**MINISTERO DELL'AMBIENTE****e della Tutela del Territorio e del Mare**Direzione per le valutazioni e  
autorizzazioni ambientali

**OGGETTO : Osservazioni inerenti il progetto di "Rifacimento del metanodotto Ravenna-Chieti . Tratto Recanati-San Benedetto del Tronto DN 650 (26") DP 75 bar ed opere connesse".**

- Allegato A -

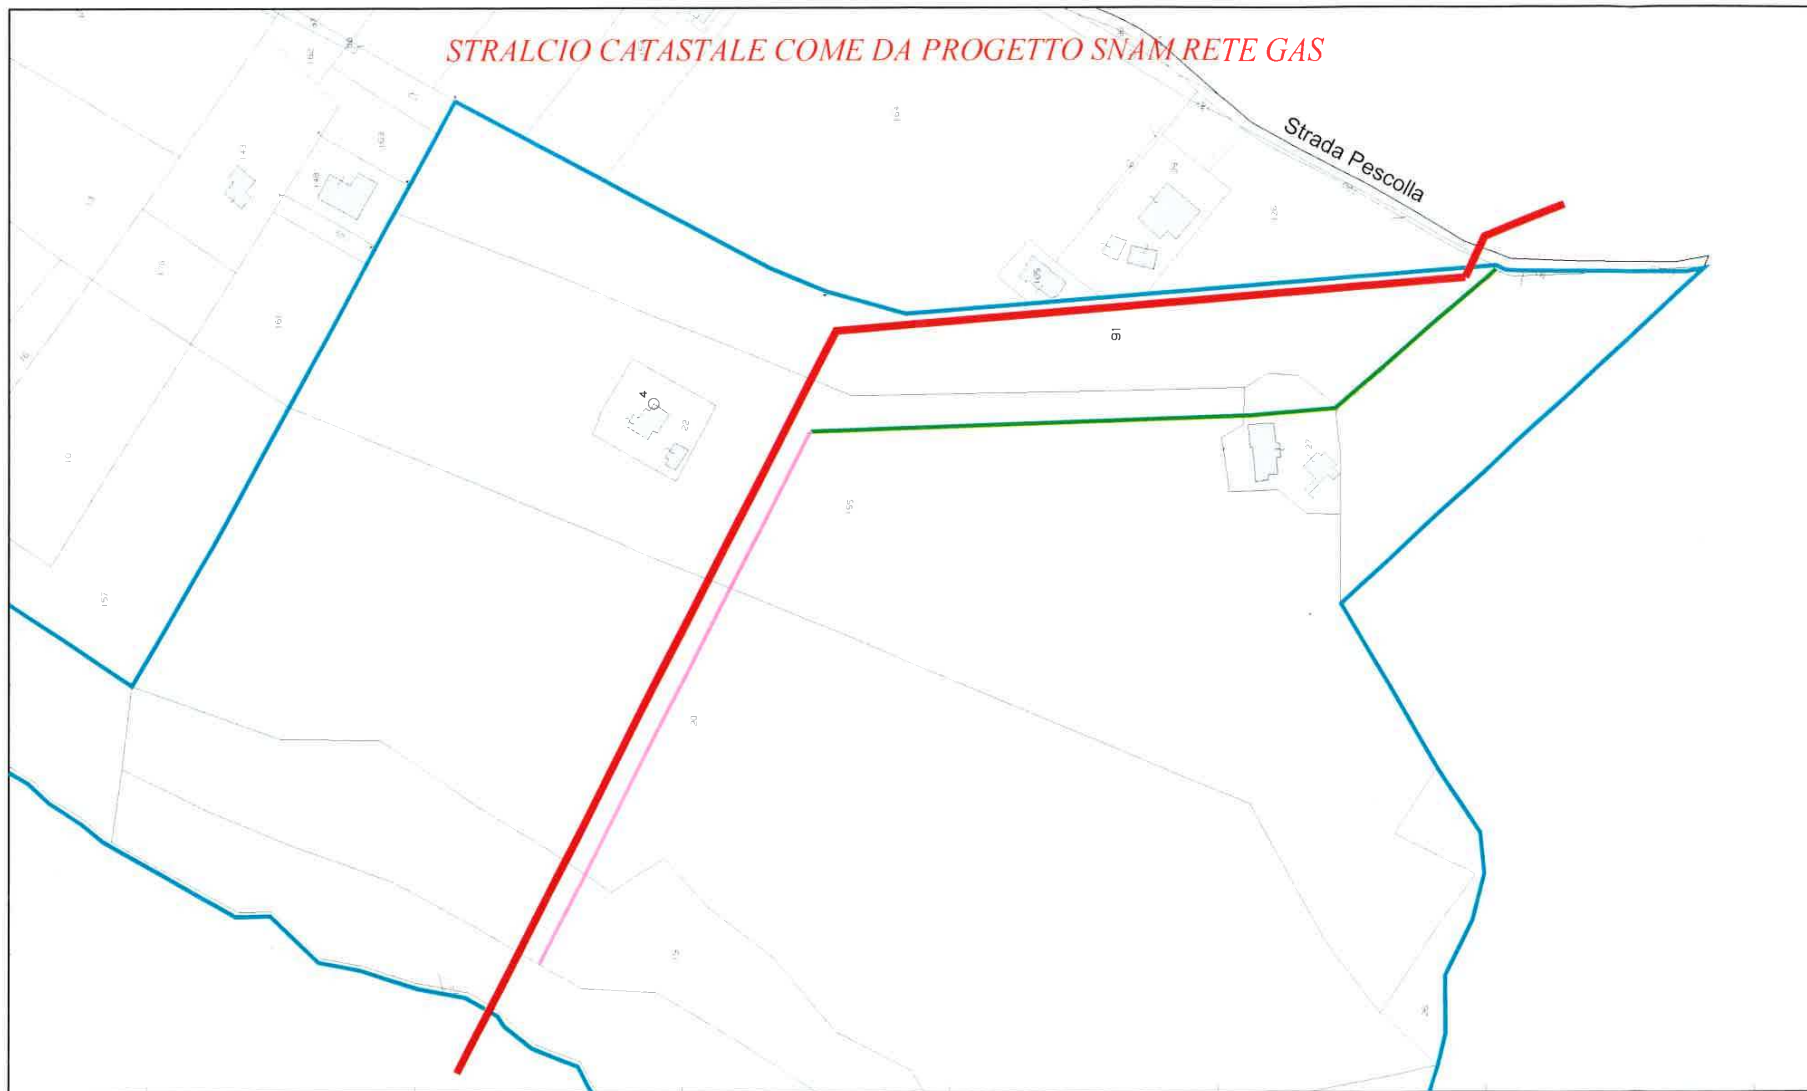
all'interno della nostra proprietà e precisamente tra la progressiva chilometrica 25,700 e 26,500 KM e precisamente – da quanto si riscontra nella tavola 8 dell'elaborato LB-D-83202 presentato dalla Società Snam Rete Gas S.pa - il fondo agricolo di proprietà degli scriventi sarà interessato dal posizionamento della nuova tubazione del diametro di cm.650 di collegamento tra la Strada Prov/le 107 Castellano fino alla Strada Prov/le 108 la Corva indicata con la linea di colore rosso nella planimetria allegata;

si evidenzia, nostro malgrado, come il nuovo metanodotto indicato nel progetto dalla SNAM Rete Gas attraversa il fondo agricolo nella sua parte centrale (in prossimità del fabbricato colonico individuato con la part. 22 ) e quindi - in virtù della sua fascia di asservimento che è stata prevista pari a mt.27- il fondo agricolo subirà un notevole danno economico in riguardo al suo valore di mercato, dato che verrà preclusa qualsiasi possibilità futura di realizzazione di un eventuale manufatto a servizio del fondo agricolo;

- c) che l'ipotesi progettuale, come indicata dalla Società Snam Rete Gas nella relazione LA-E-83009 e sull'elaborato LC-D- 83300, non permetterà definitivamente ai sottoscritti un qualsivoglia utilizzo edificatorio di una porzione del fondo agricolo (part.91), la quale particella ha una larghezza di circa mt. 30 ma - considerando la distanza dal confine adiacente individuato con la (part. 126-164) unitamente alla fascia di servitù di inedificabilità del nuovo metanodotto della larghezza di mt.13,50 dall'asse della condotta - non potrà utilizzata in futuro per l'edificazione di nessun manufatto a servizio del fondo;

- e) che dalla valutazione del progetto -tavola 8 dell'elaborato LB-D-83201- presentato dalla Società Snam Rete Gas S.pa (in prossimità del 26 Km) in adiacenza alla nuova condotta verrà realizzata- durante tutta la fase di esecuzione dei lavori- una pista di lavoro della larghezza di mt. 24 (indicata con colore viola nella planimetria allegata), la quale - insieme agli scavi del nuovo metanodotto previsti alla profondità di mt.1,50 - aggraveranno ancora di più le limitazioni alle colture praticate sul fondo impedendo la possibilità di poter eseguire lavori di carattere straordinario come il dissodamento fino a 2 mt di profondità finalizzato a rompere la compattezza di un terreno naturale per l'impianto di colture arboree ad alto fusto;

- g) che dalla valutazione del progetto -tavola 8 dell'elaborato LB-D-83201- presentato dalla Società Snam Rete Gas S.pa , il terreno di proprietà sarà interessato dai lavori di adeguamento della strada esistente (indicata con colore verde nella planimetria allegata) che di fatto non esiste in quanto trattasi di una strada della larghezza di circa mt. 1,80 utilizzato principalmente per il passaggio di piccoli mezzi agricoli; inoltre tale percorso non potrà essere utilizzato per il transito dei mezzi operatrici in cantiere di fatti, oltre ad essere l'unico accesso dei mezzi agricoli, esso viene utilizzato dai residenti dei fabbricati individuati con la part.22 e 27. In virtù di quanto sopra esposto risulta evidente che, anche in riferimento a quanto previsto dal D.Lgs. 81/08, dovrà essere valutata una soluzione alternativa per quanto riguarda l'accesso dei mezzi di cantiere, al fine che quest'ultimi non interferiscano con il transito dei residenti, riscontrata anche l'impossibilità di allargare la strada esistente per la presenza su ambo i lati di numerose alberature tra i quali ulivi secolari;

- venga modificata l'ubicazione di un tratto del metanodotto Recanati-San Benedetto del Tronto ricadente sulle part.19-20-91-155 come indicato con colore arancione nell'Allegato B (stralcio catastale come da richiesta di osservazione),
- venga eliminata la previsione di realizzare sul fondo dei sottoscritti la strada di accesso al cantiere e la pista provvisoria di passaggio.
